RENESAS TECHNICAL UPDATE

製品分類	MPU&MCU	発行番号	TN-H8*-A310A/J	Rev.	第1版
題名	H8/300H Tiny シリーズ、H8S シリーズ I ² C バスインタフェース TRS ビット設定値と ICDR レジスタアクセスの注意点		情報分類	技術情報	
適用製品	H8/3664 グループ H8S/2148 グループ H8S/2138 グループ H8S/2149, H8S/2169 グループ H8S/2194 グループ H8S/2199R グループ H8S/2268 グループ	対象ロット等 全ロット	関連資料	下記各ハードウェアマニュアル H8/3664 シリーズ Rev. 5.00 H8S/2148 シリーズ 第4版 H8S/2138 シリーズ 第3版 H8S/2149, 69 シリーズ 第3版 H8S/2194 シリーズ 第2版 H8S/2199R シリーズ 第1版 H8S/2268, H8S/2264 グループ Rev. 3.00

図 1. マスタモード、TRS=1 設定時における ICDR リードの注意点

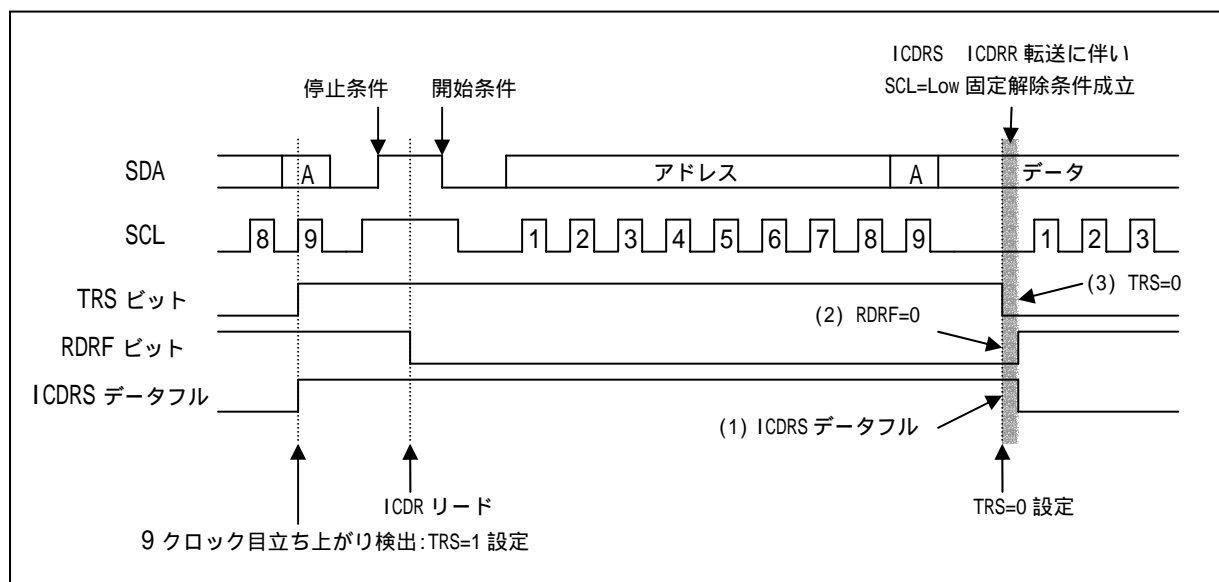
2-1、マスタモード

図1にマスタモード、TRS=1 設定時における ICDR リードの注意点を示します。

- (1) 直前の受信動作で2バイト分の受信データが読み出されずに残っている。(ICDRS データフル状態)
- (2) 送信モード (TRS=1) に切り替えた後、ICDR レジスタをリードする。(RDRF=0 状態)
- (3) マスタモード動作で開始条件発行後の第1フレーム送信終了後、受信モード (TRS=0) に設定する。

IIC バスインターフェースモジュールを用いて送受信動作を行う時は、下記のいずれかの条件で使用願います。

- (1) ICDR レジスタのリード動作は受信モード中に、ライト動作は送信モード中に行うようにして下さい。
- (2) マスタモード送信動作の場合は、バスマスター (BBSY=0) 状態時に DDCSWR レジスタの CLR3-0 ビットを用いて、I²C バスインターフェースモジュールの内部フラグをクリアしてから開始条件を発行してください。

図 2. スレーブモード、TRS=0 設定時における ICDR ライトの注意点

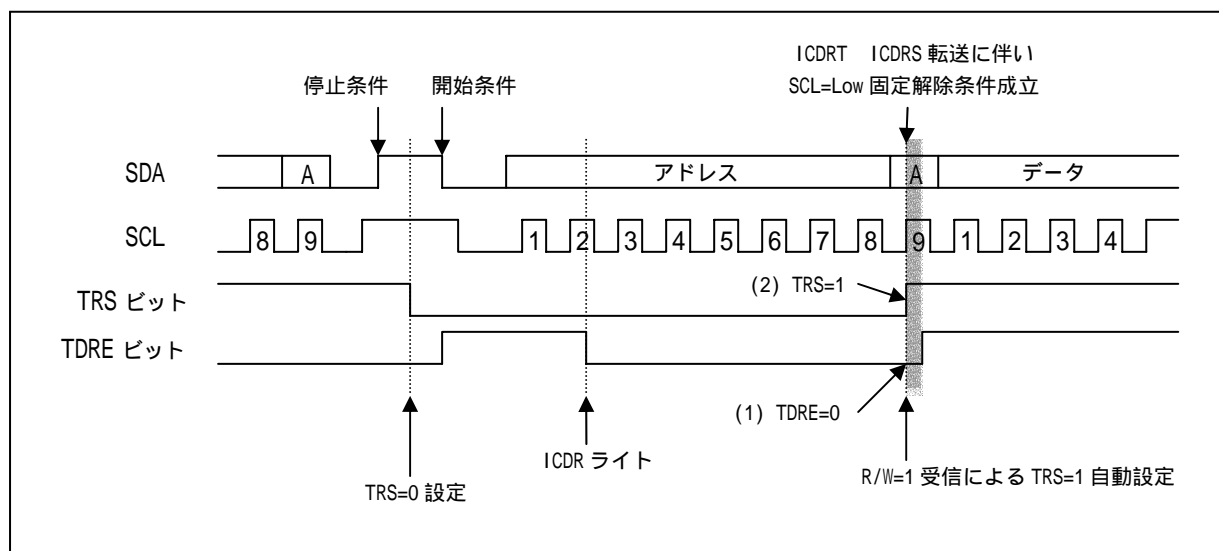
2-2、スレーブモード

図2にスレーブモード、TRS=0 設定時における ICDR ライトの注意点を示します。

- (1) スレーブモード動作で開始条件入力後、受信モード (TRS=0) 状態で ICDR レジスタにライトする。(TDRE=0 状態)

第1フレームでアドレスが一致、かつ R/W ビットで「1」を受信し、送信モード (TRS=1) に切り替わる。

これらの条件が成立した場合、第1フレーム転送終了後に ICDR レジスタのアクセス動作無しで SCL 端子の Low 固定が解除されてしまいます。
